Dictamen Técnico del Proyecto de Exploración Uchukil (nuevo)

Mayo 2013

En este documento se presenta el resultado del análisis realizado por la Comisión Nacional de Hidrocarburos (en adelante, CNH o Comisión) relacionado con el proyecto de exploración Uchukil, el cual es clasificado como un proyecto nuevo.

Figura 4 Programa de adquisición sísmica en el proyecto Uchukil.

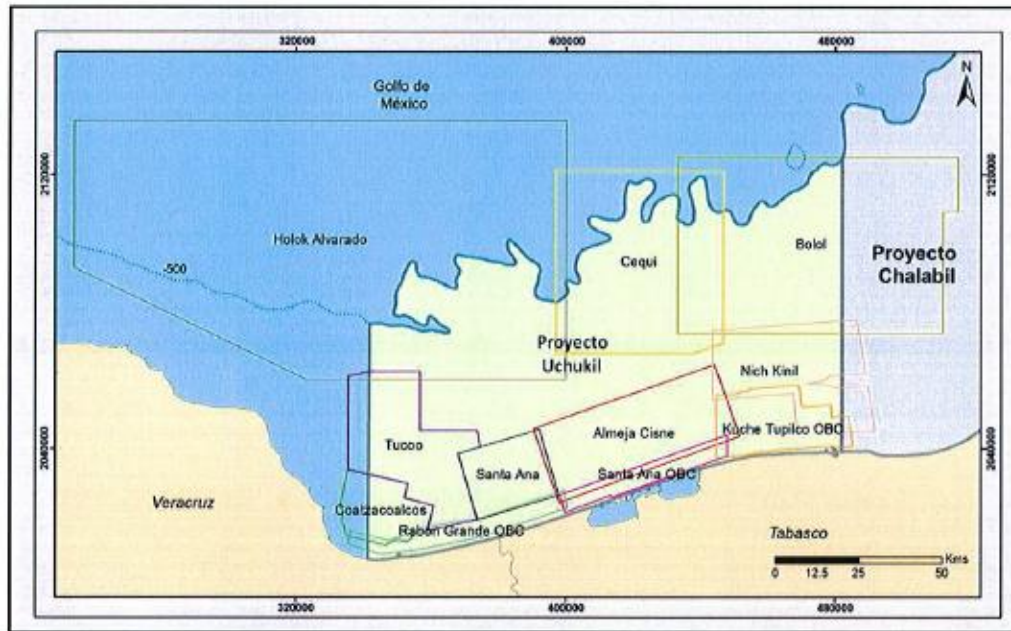
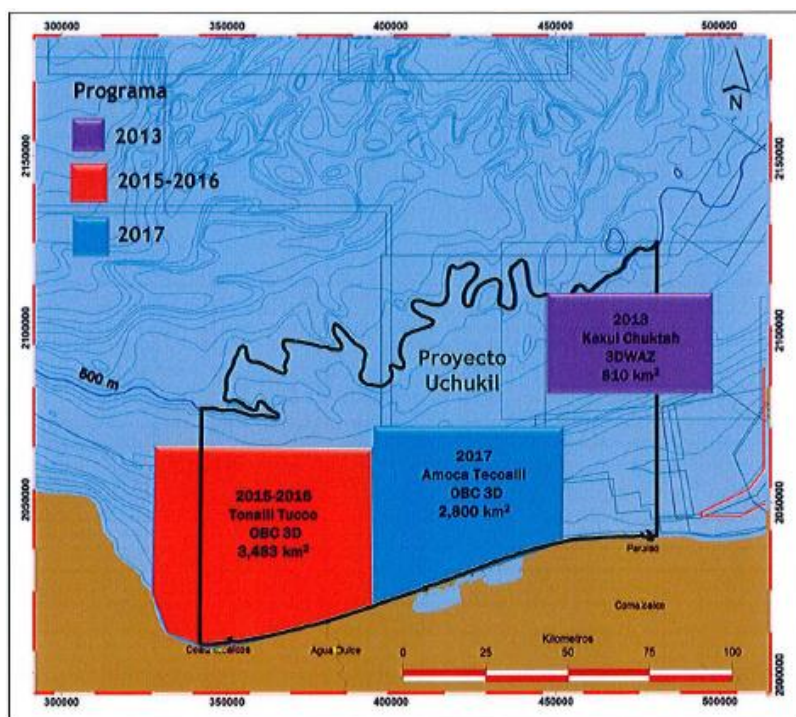
Para cubrir la totalidad del área del proyecto con sísmica 3D, se requiere realizar levantamientos sísmicos en solo el 10% del área. Pemex propone realizar levantamientos sísmicos WAZ u OBC en áreas donde ya existe información de sísmica 3D (figuras 3 y 4), sin especificar la razón de tal decisión, dado que por la complejidad geológica reportada para el área Tucoo-Xaxamani, esta sería en donde debería aplicarse el levantamiento sísmico WAZ u OBC, no sin antes haber realizado una reinterpretación de la sísmica ya existente, como por ejemplo:

- ✓ El cubo sísmico Tonalli-Tucoo OBC 3D programado para ser adquirido en el periodo 2015-2016, se observa que está cubierto por la sísmica de los cubos Tucoo (1999), Santa Ana (1997), Coatzacoalcos 3D (1996) y Rabon Grande OBC (1999) y una porción del cubo Holok Alvarado (2003-2004).
- ✓ El cubo sísmico Amoca-Tecoalli OBC 3D programado para adquirirse en 2017, se observa que está cubierto en gran parte por los cubos Santa Ana OBC (1998), Almeja Cisne (2003) y Cequi (2010).

- ✓ Para el 2013, se tiene programado adquirir el cubo Kexul Chuktah 3D WAZ (azimut amplio), que se observa está cubierto en su totalidad por la sísmica del cubo Bolol (2013).

Pemex realiza algunos estudios de AVO e inversión sísmica, cuyos atributos permiten calibrar la distribución de la roca almacén y el tipo de fluido contenido, y han logrado disminuir la incertidumbre, tal como sucedió en el pozo Hokchi-1, donde el yacimiento encontrado se calibró bien con la anomalía, permitiendo un mejor detalle de la distribución de las facies almacenadoras presentes, definiendo a mayor detalle el modelo sedimentario, se recomienda que estos estudios se realicen en toda la sísmica ya existente, con lo cual quizá no sea necesario adquirir los cubos sísmicos tal y como fueron propuestos por Pemex.

Como mejores prácticas se recomienda que se realice la reinterpretación sísmica a partir de la incorporación de datos de los registros VSP, TZ, sintéticos y tomografía de pozos, lo cual servirá para hacer una calibración real a la sísmica existente.

Figura 7. Resolutivos ambientales del Pproyecto Uchukil

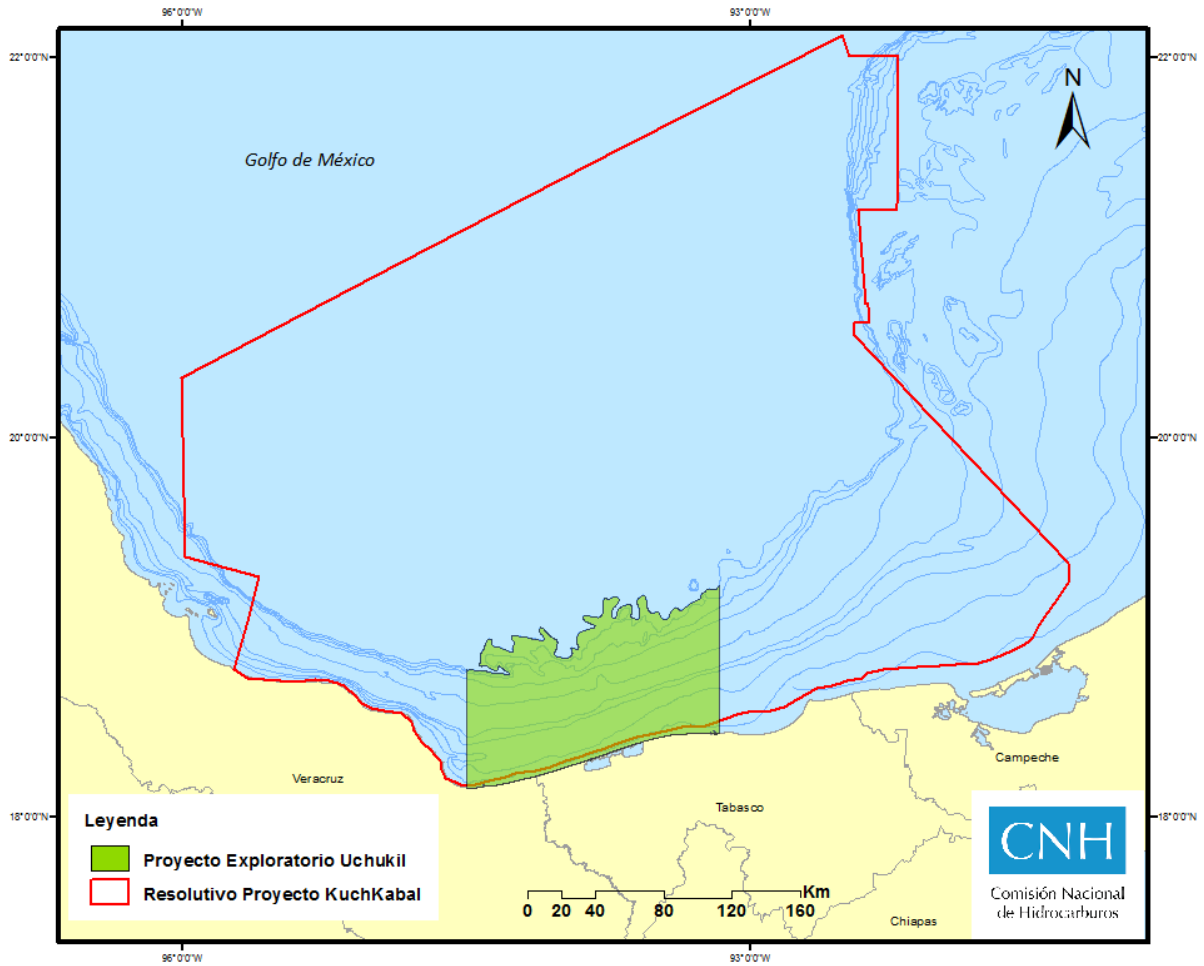
En la información presentada a esta Comisión, Pemex señala que el oficio resolutivo S.G.P.A./DGIRA.DDT.0041.06 emitido el 17 de enero de 2006 por la Secretaría de Medio Ambiente y Recursos Naturales (SEMARNAT) correspondiente al proyecto de exploración Uchukil, se encuentra bajo el nombre del proyecto Kuchkabal, figura 7.

- g) Se considera necesario que Pemex informe a la Comisión sobre cualquier cambio o modificación a las autorizaciones ambientales presentadas.
